MO Kućište
Vanja Šestanović i (Robert Barić)

IZMJENE I DOPUNE PROSTORNOG PLANA DUBROVAČKO-NERETVANSKE ŽUPANIJE

Izvješće o Ponovnoj javnoj raspravi o Prijedlogu plana (04. lipnja do 04. srpnja 2018.)

Primjedbe Mjesnog odbora Ljuta na Izmjene i dopune PPU Dubrovačko-neretvanske županije

PPUO Orebić – 2008., 2012., 2015. i 2017.

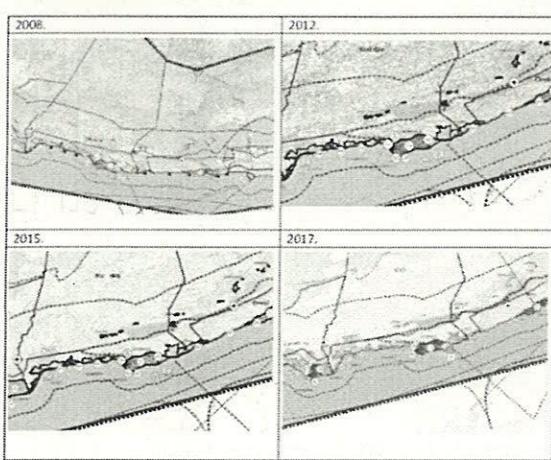
9. Luka neće ispuniti cilj dok se ne izgradi zaobilaznica. Projekt luke Perna osmislio se kao izmjeneštanje trenutne luke u Orebiću u cilju rasterećivanja Orebića od prometa.

Trajektna luka Perna je planirana dokumentima prostornog uređenja svih razina od početka prostornog planiranja na ovom području: (Prostorni plan (bivše) Općine Korčula, 1988., Prostorni plan Dubrovačko-neretvanske županije, Prostorni plan uređenja općine Orebic i Urbanistički plan uređenja trajektne luke Perna. Nova trajektna luka je planirana kako bi se izmjestilo trajektno pristanište iz samog centra Orebica koje predstavlja problem funkciranja prometa unutar naselja. Lokacija Perna je odabrana iz maritimnih razloga te stoga što bi se na ovaj način uspostavila optimalna najkraća veza između Pelješca i Korčule, budući da bi se do tog novog trajektnog pristaništa gradila i pristupna prometnica s obilaznice Orebica.

- Luka Perna ucrvana.
- Obilaznica Orebića ucrvana i red paselja Orebić

UPU PERNA, 2010. i SUO

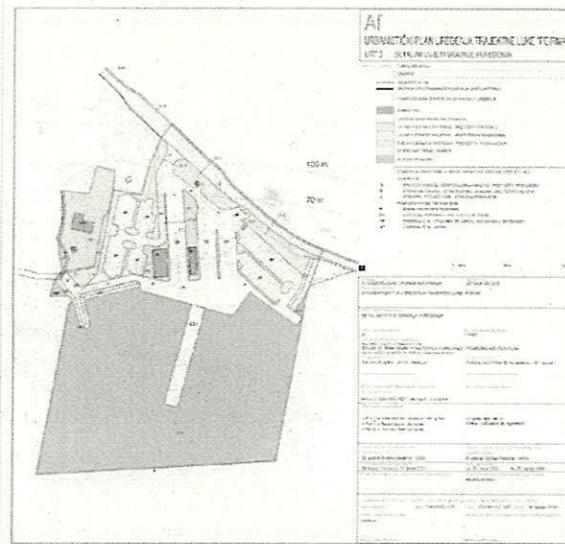
3. Luka je prevelika, tj. veličina joj je nesrazmjerna svrsi. Za trajektnu luku dovoljan bi bio i duplo manji dio obale uz adekvatni kapacitet parkinga.

Za luku Perna proveden je postupak procjene utjecaja na okoliš. U izradi je Glavni projekt trajektne luke koji bi trebao biti završen 2018.godine.
